Mission régionale d'autorité environnementale
PAYS DE LA LOIRE

**Avis délibéré
sur le projet de modification n°3
du plan local d'urbanisme (PLU) de Barbâtre (85)**

N° PDL 005447 / A PP

Vue aérienne (extraite du dossier) du cimetière créé rue du Prau sur laquelle l'emplacement projeté de l'antenne relais est matérialisé en rouge et extrait du plan de zonage du PLU en vigueur

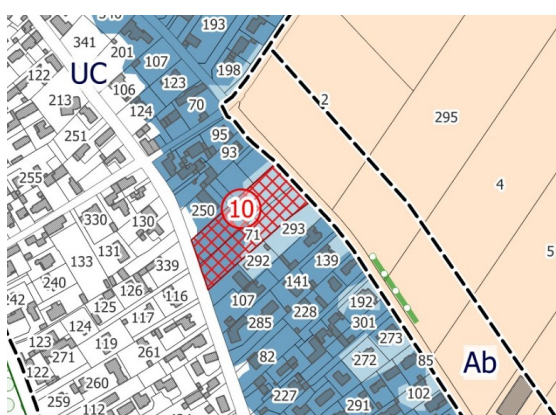
La construction d'un pylône de télécommunication de type treillis métallique d'une hauteur de 38,5 mètres au sommet, est projetée pour permettre l'accueil des antennes de l'ensemble des opérateurs destinées à assurer la couverture en réseaux 4G et 5G sur le secteur sud de la commune de Barbâtre. Elle est justifiée dans le dossier par la hausse importante de la demande en services de téléphonie mobile et de transmission de données générée par l'affluence touristique saisonnière, en réponse à laquelle les infrastructures existantes (non localisées dans le dossier) ne permettent plus d'assurer une qualité de service optimale.

Le secteur d'implantation projeté est présenté comme un compromis entre la nécessité de s'inscrire en continuité de l'enveloppe urbaine (qui constitue une des exigences de la loi littoral) et la volonté de faciliter l'intégration paysagère du pylône grâce au front boisé, sur un secteur « *déjà voué à être aménagé* ». Il n'est pas fait état d'une étude préalable de sites d'implantation alternatifs. Le dossier ne comporte pas le plan initial du cimetière aménagé en 2023 à la Martinière, pour lequel l'un des deux secteurs Ne du PLU avait été prévu.

Le choix de modifier le règlement écrit sur tout le périmètre des deux secteurs Ne existants sur la commune, plutôt que de créer un sous-secteur dédié à l'antenne relais, n'est pas expliqué.

- **de présenter les sites d'implantation alternatifs du nouveau pylône étudiés et les raisons pour lesquelles la zone Ne a été jugée plus adaptée,**
- **d'analyser si le projet de modification n°3 du PLU respecte les articles du code de l'urbanisme relatifs à la préservation des espaces remarquables au titre de la loi Littoral,**

- **dans l'hypothèse où l'absence d'enjeu rédhibitoire sur le lieu d'implantation projeté serait démontrée, de créer un sous-secteur dédié à l'antenne relais projetée, plutôt que d'autoriser ce type d'équipement sur tout le périmètre des deux secteurs Ne existants.**

Extraits du PLU en vigueur localisant l'emplacement réservé (situé au nord de la commune) qui sera supprimé et la zone Ne de la Casie

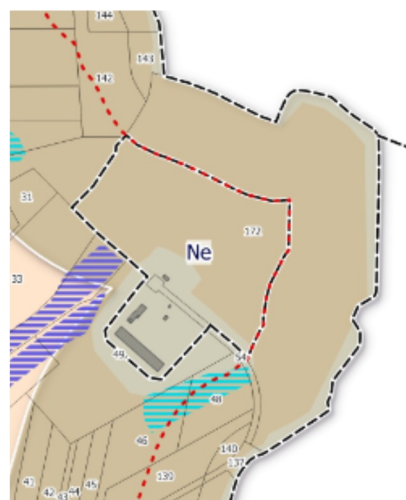
- supprimer l'emplacement réservé n° 10 relatif à la création d'un local technique communal sur les parcelles ZM 71 et 72, le projet n'étant plus d'actualité sur ce site du fait de l'aménagement de nouveaux ateliers municipaux engagé dans la zone d'activité de la Gaudinière ;

- mettre à jour les annexes du PLU (servitudes d'utilité publique et zones archéologiques). Les annexes concernées ne sont pas jointes au dossier reçu, qui ne donne pas de détail sur la teneur exacte des mises à jour projetées ;

- modifier le règlement écrit du secteur Ne, qui englobe le nouveau cimetière de la Martinière et un projet d'extension de la station d'épuration de la Casie, située à l'est de la commune :

La MRAE recommande de joindre au dossier les mises à jour des annexes du PLU projetées et de ne pas modifier les dispositions du règlement écrit relative aux activités agricoles, ces dernières étant sans rapport avec l'objet affiché de la modification du PLU.
